COMUNE DI SCANDICCI
AREA DI RIQUALIFICAZIONE R008c
Integrazione residenziale
Via del Pellicino – Badia a Settimo

TAVOLA
07/A

STATO DI PROGETTO—invito acque verso vasca di compensazione
PLANIMETRIA GENERALE
SEZIONI A-A B-B
FEBBRAIO 2018

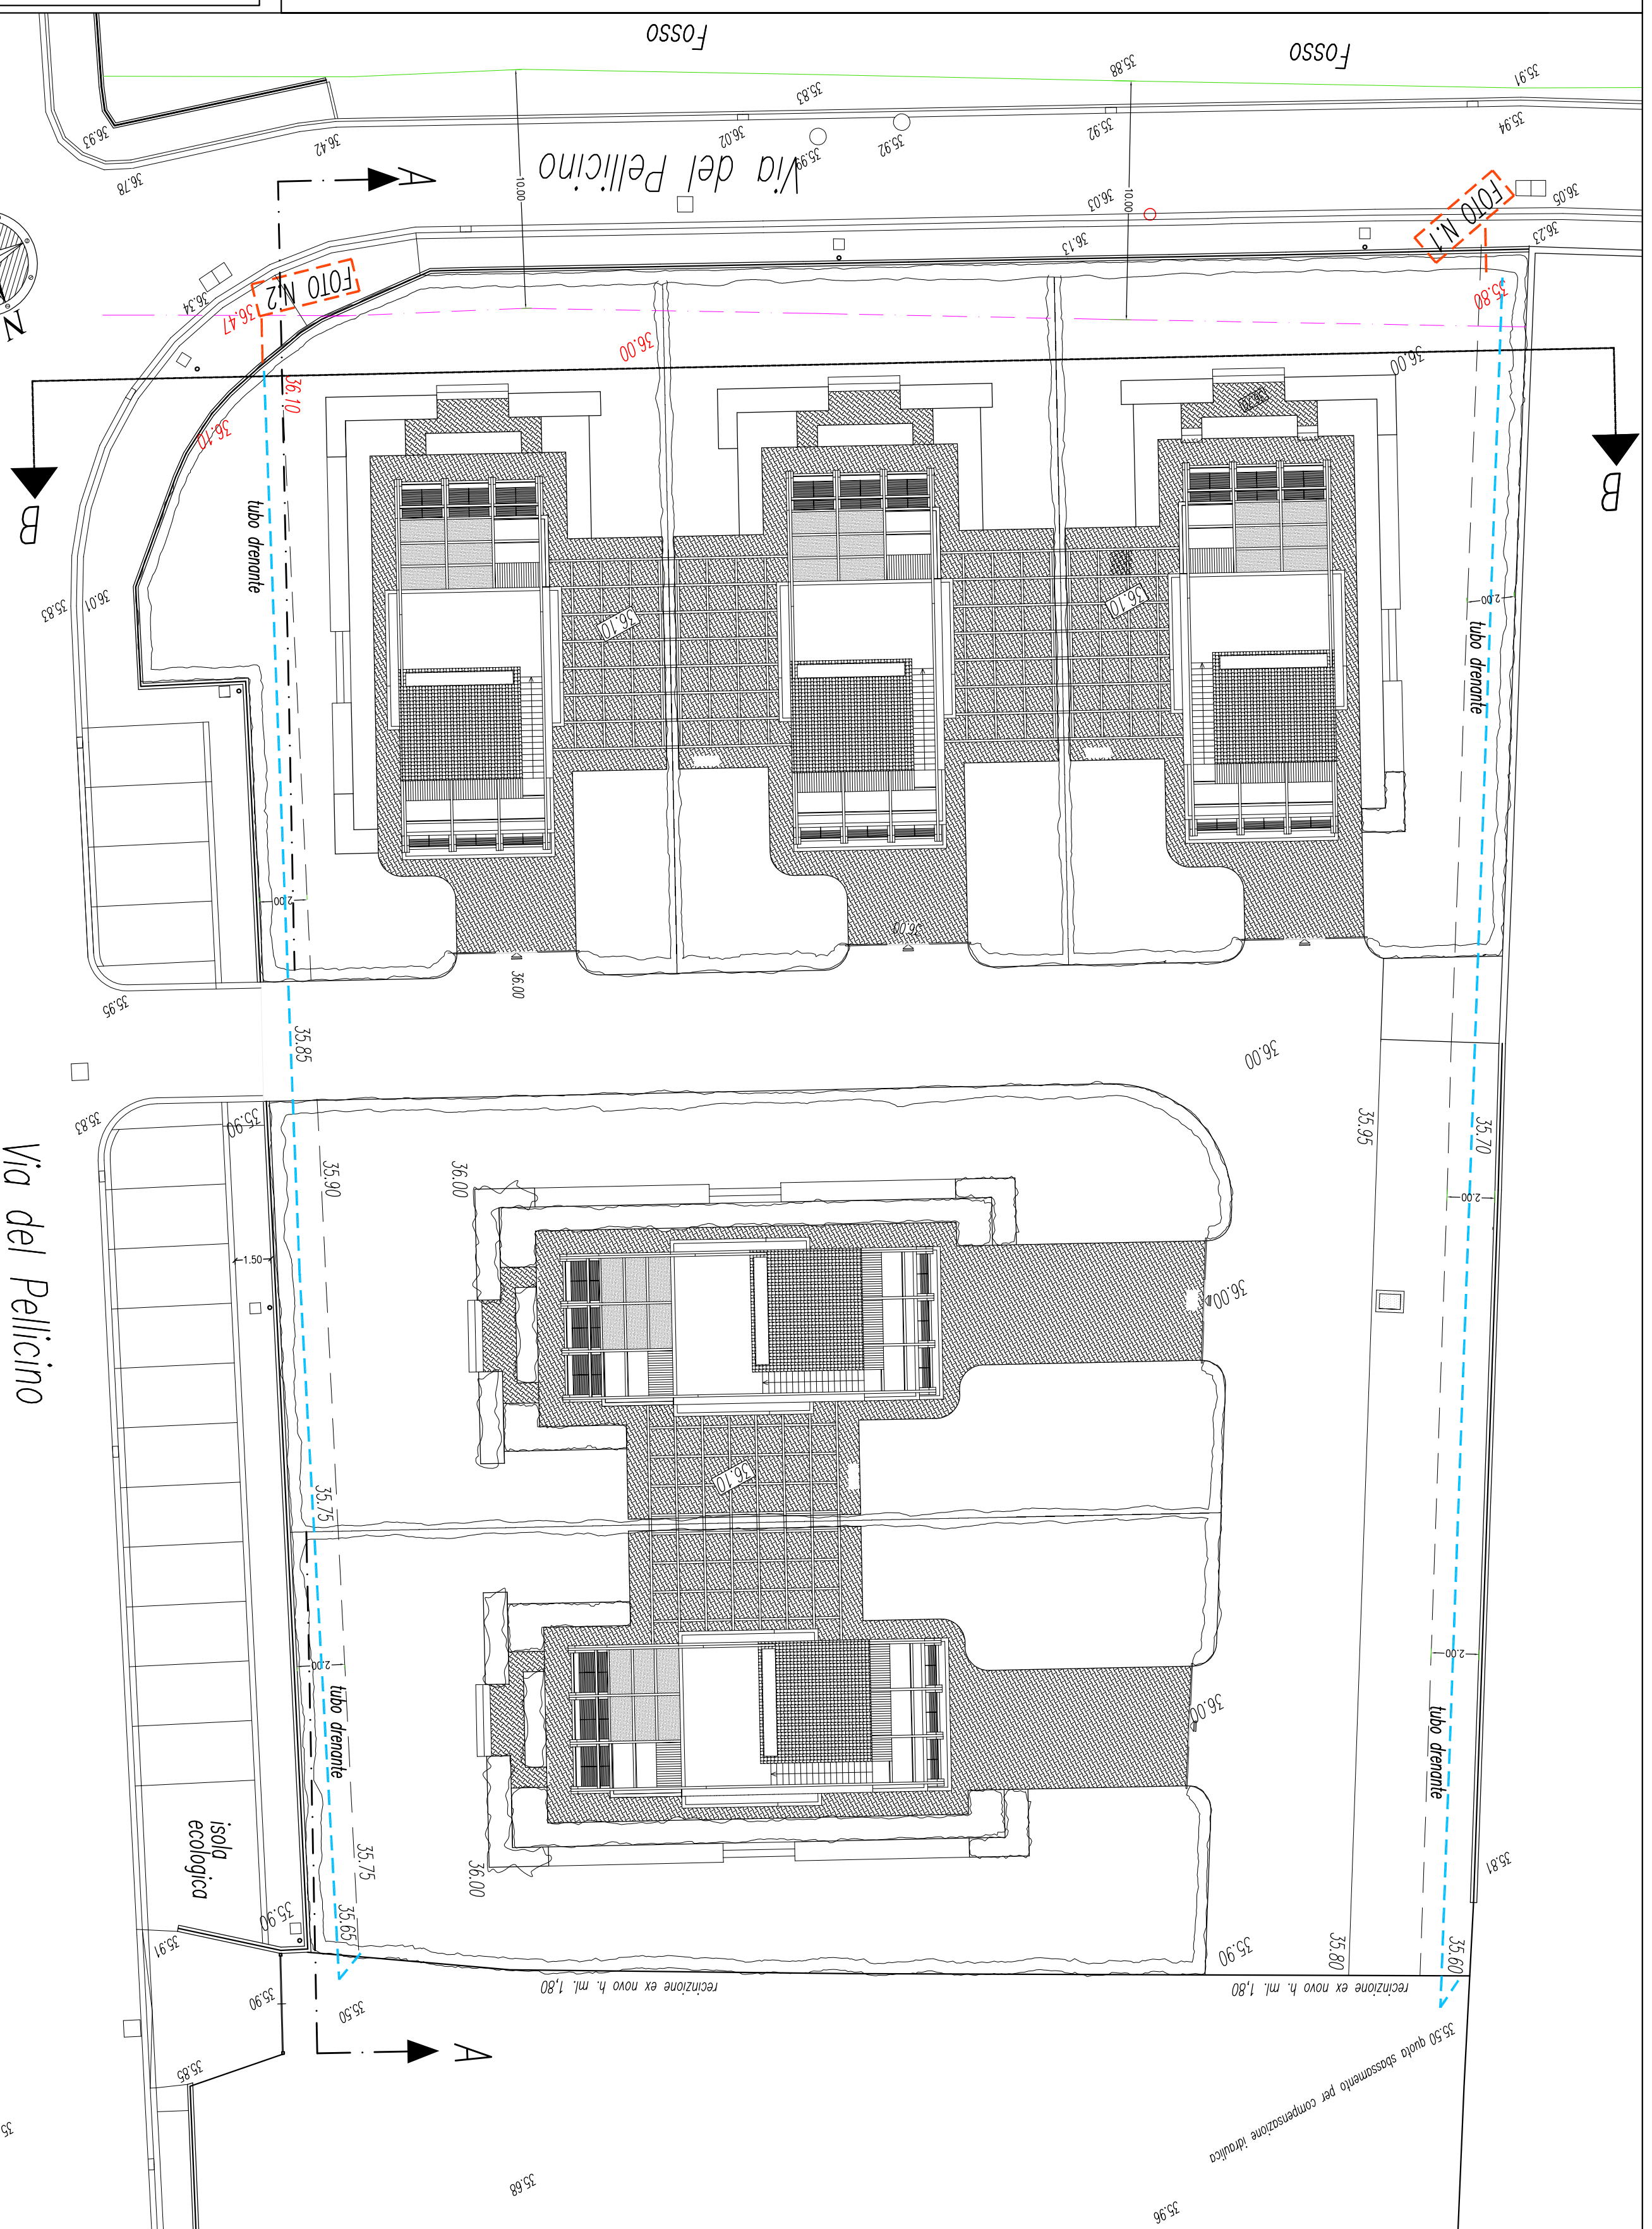
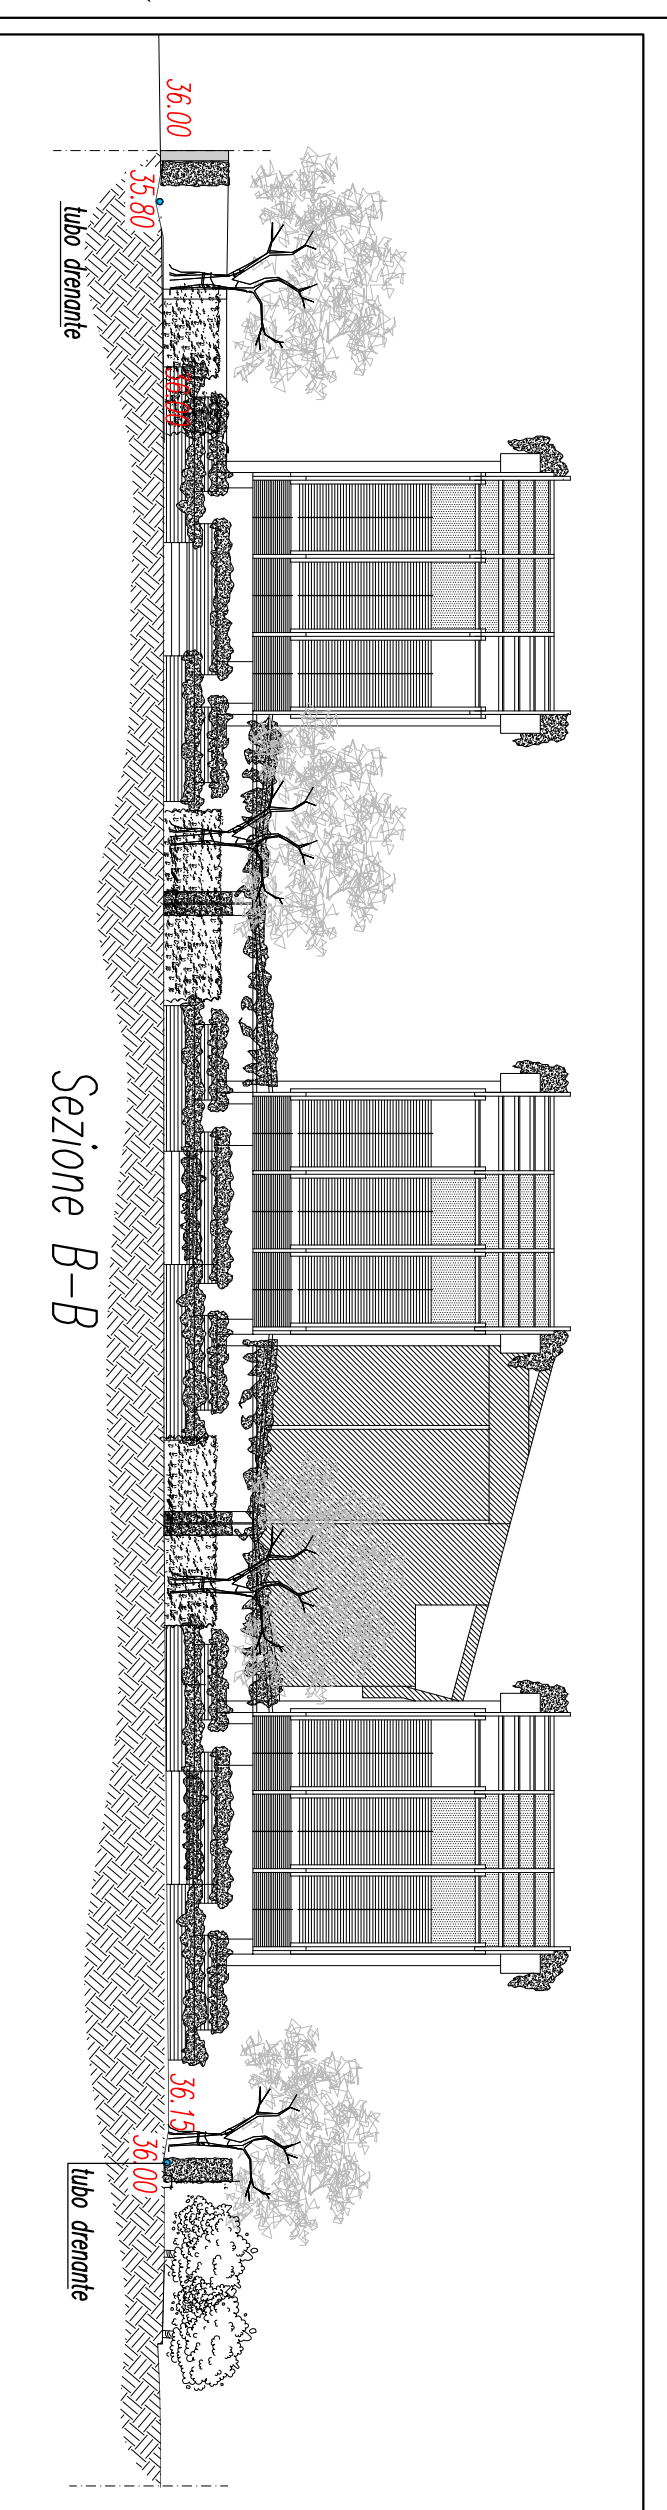
Le aperture sul muretto esistente per il deflusso delle acque verso l'area di compensazione, avranno dimensioni di ml.2,00, come prescrizione/precisazione del Genio Civile - Pec.n. 13334 del 20-03-2018; da queste aperture l'acqua scorrerà in una sorta di fossetto che con una adeguata pendenza convoglierà le acque alla vasca di compensazione; per evitare eventuali ristagni di acque anche meteoriche, verrà posizionato un tubo drenante delle dimensioni da definire in sede di progetto esecutivo.
